Огранак „Електродистрибуција Зрењанин“
Зрењанин, Панчевачка 46,
тел. +381 233 543210, факс +381 23 525243

Наш број: 2460800-Д-07.13.-480622/2-22

Предмет: **Одговор на ваше обавештење о измени Плана генералне регулације „Багљаш“ у Зрењанину због промена намене дела блока између улица Милана Станивуковића, Др. Тихомира Остојића и Жабаљске**

Skica 1 nedostajućih EEO prikaz cele trase: SN napajanje i TS za potrebe priključka na DSEE (orijentacione trase) R≈1:3040

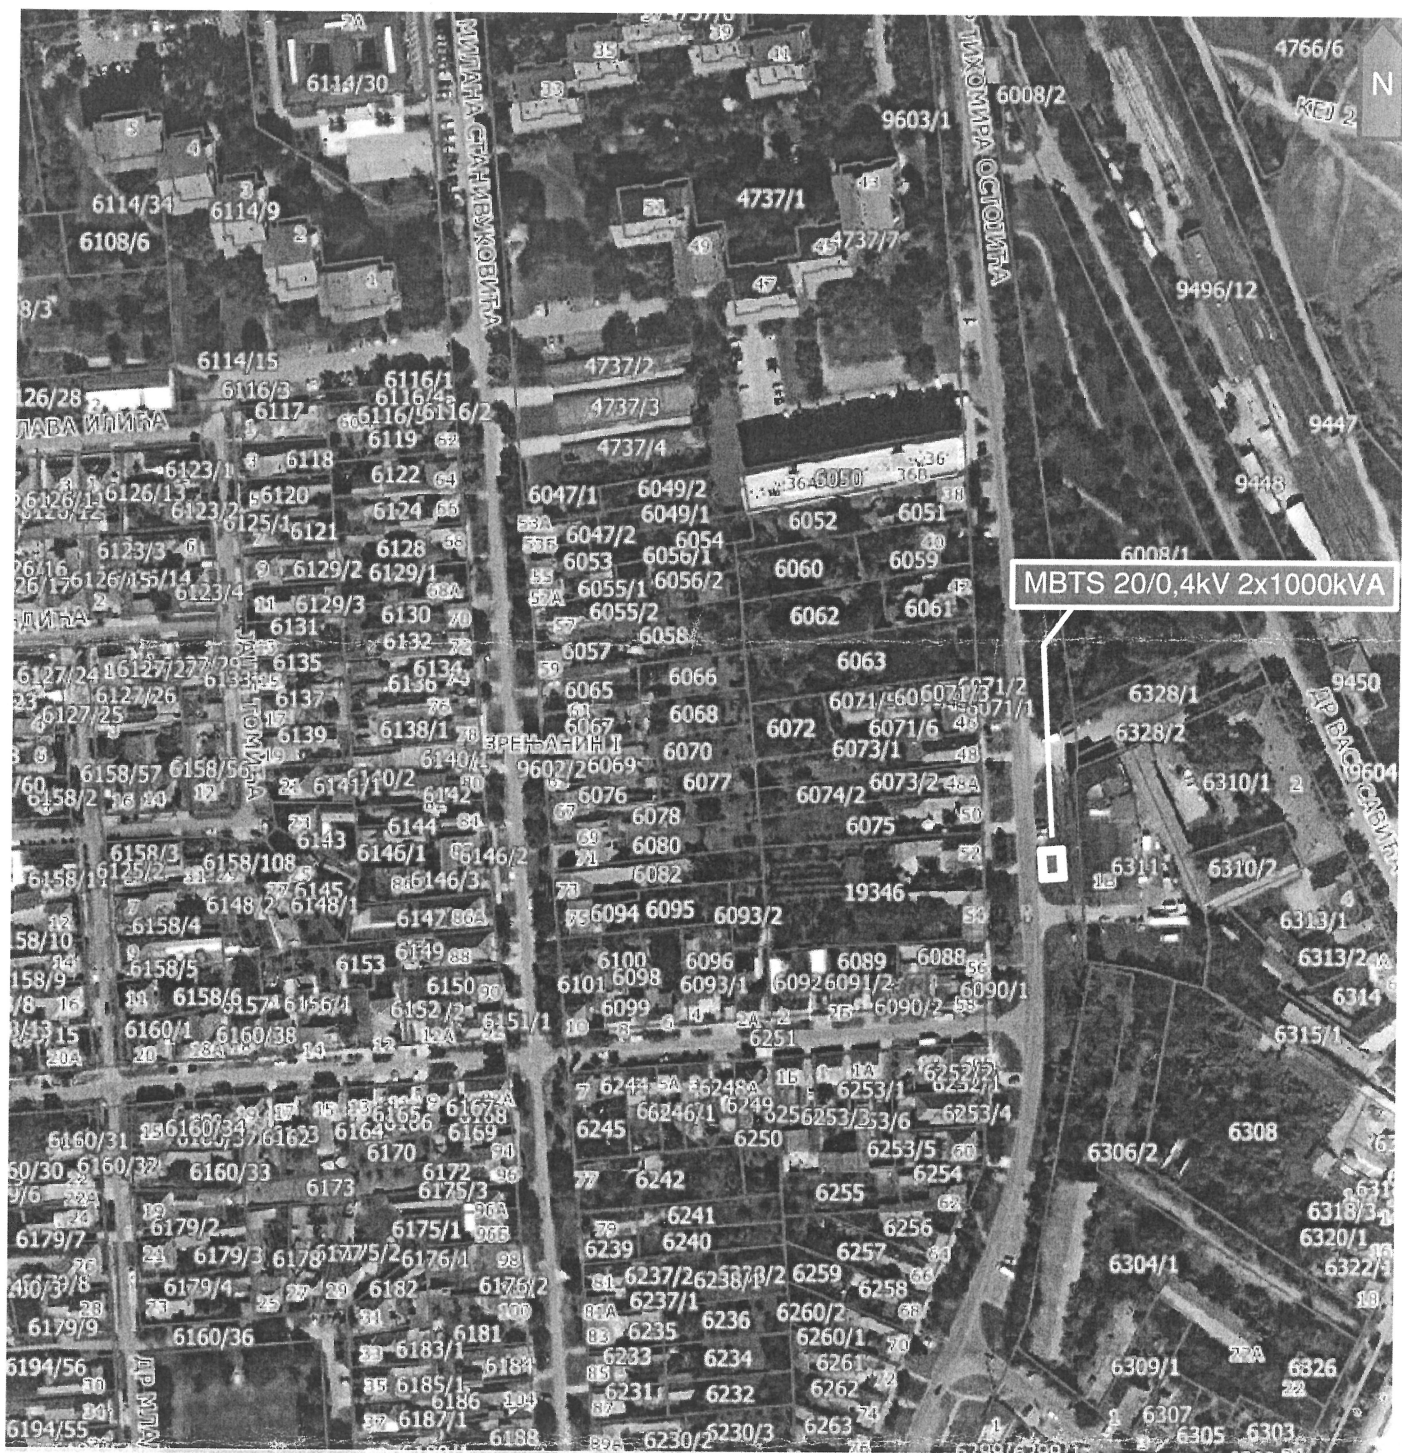
3. У прилогу вам достављамо три скице изградње недостајућих електроенергетских објеката настале поводом постојећег захтева за локацију која излази у улицу Др. Тихомира Остојића.

-  Kabl 20kV XHE49-Az 3x1x150mm²
-  MBTS 20/0,4kV, SN blok 3V+2T, 2x1000kVA pored TS izgraditi SSKPK sa SSOMM JR i SSROJO

Skica 2 nedostajućih EEO na detalju situacije
planiranih SP objekata (osnova prizemlja) R \approx 1:425

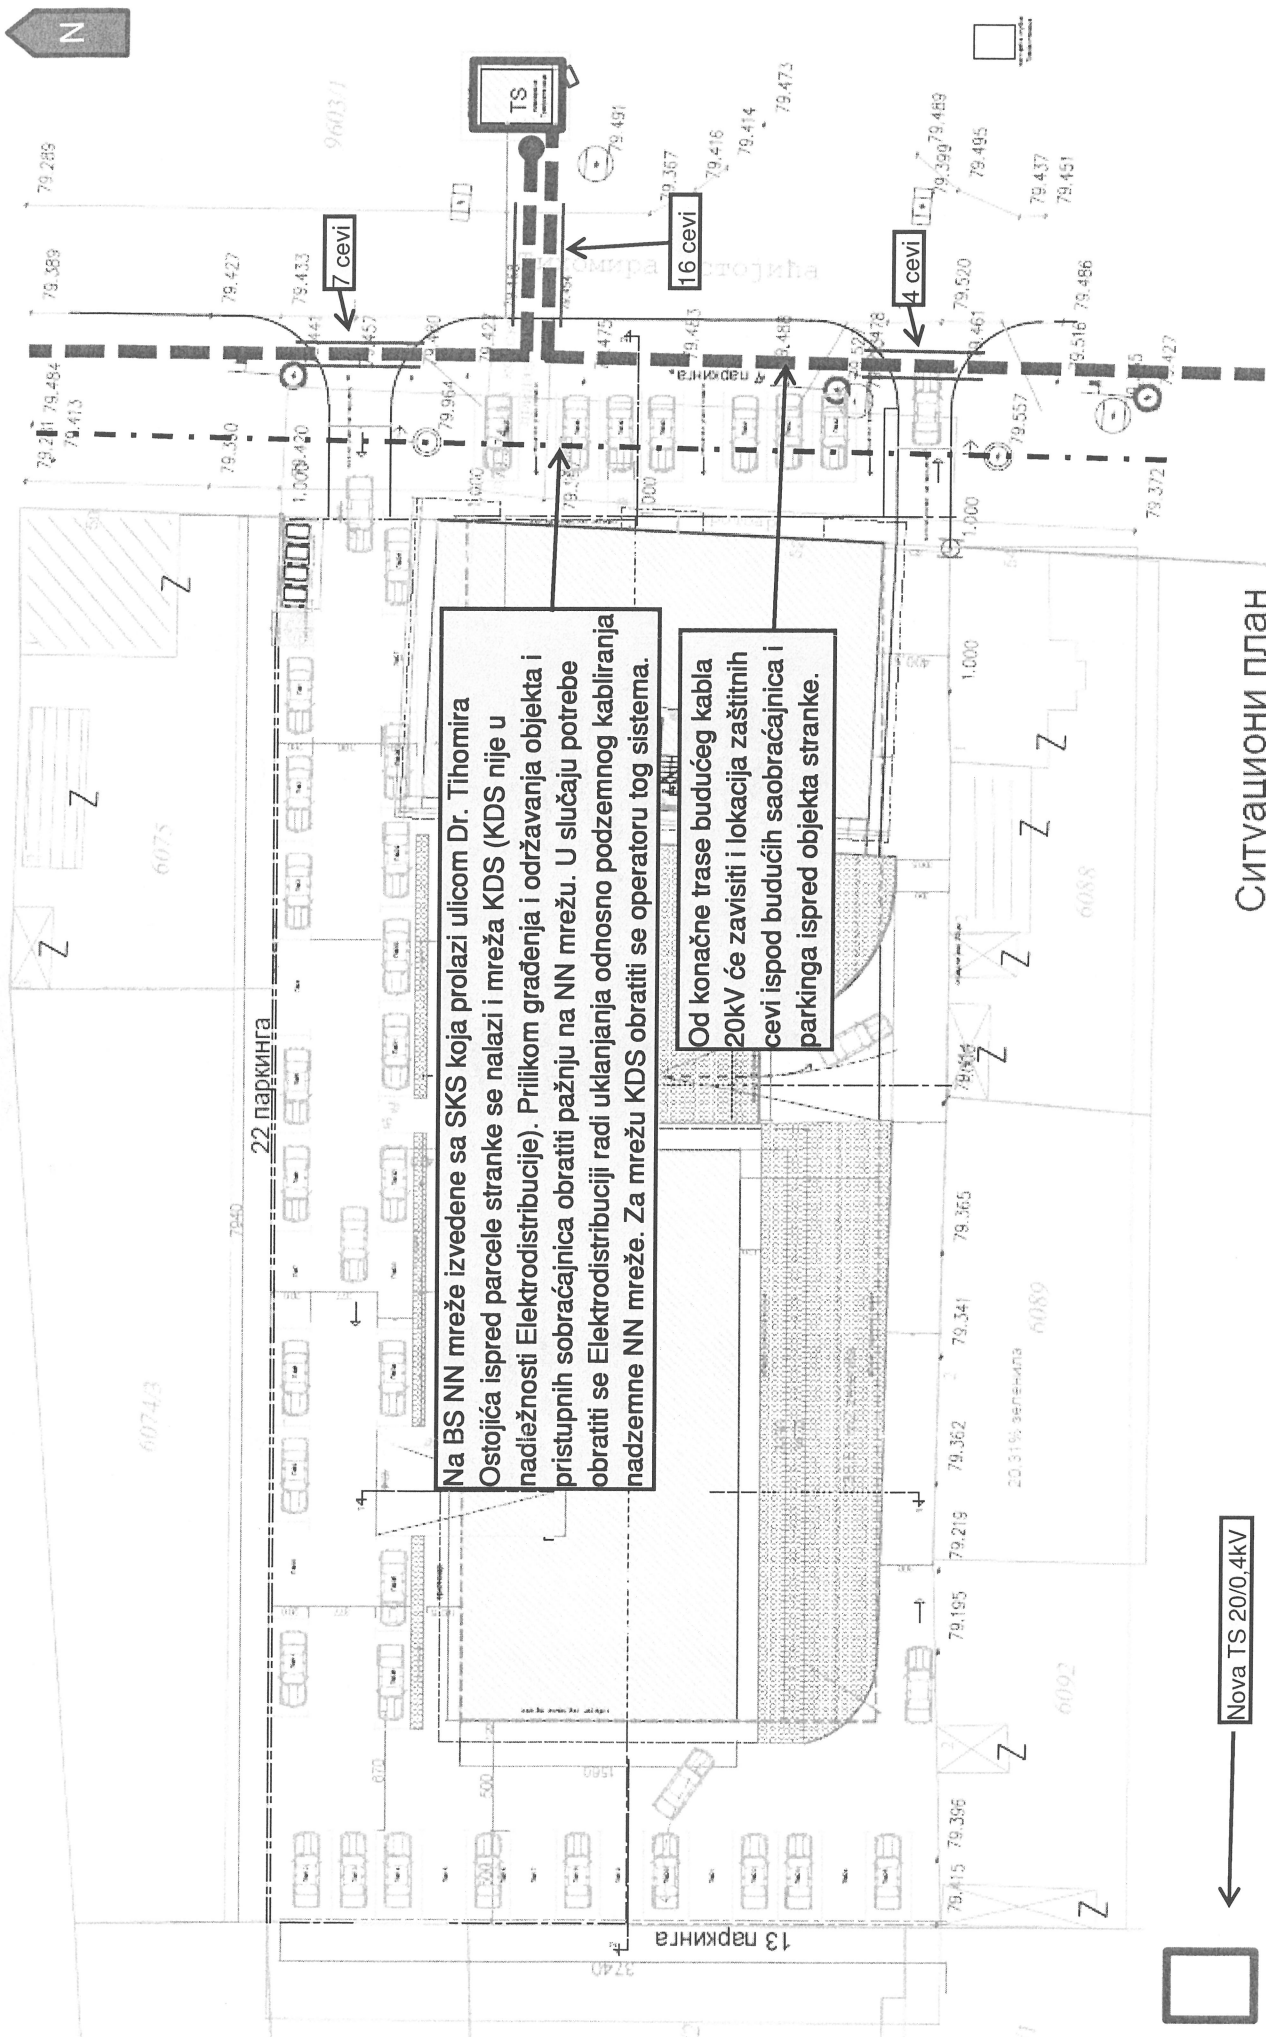
Nova TS 20/0,4kV

Kabl 20kV

Zaštitna cev Ø125mm
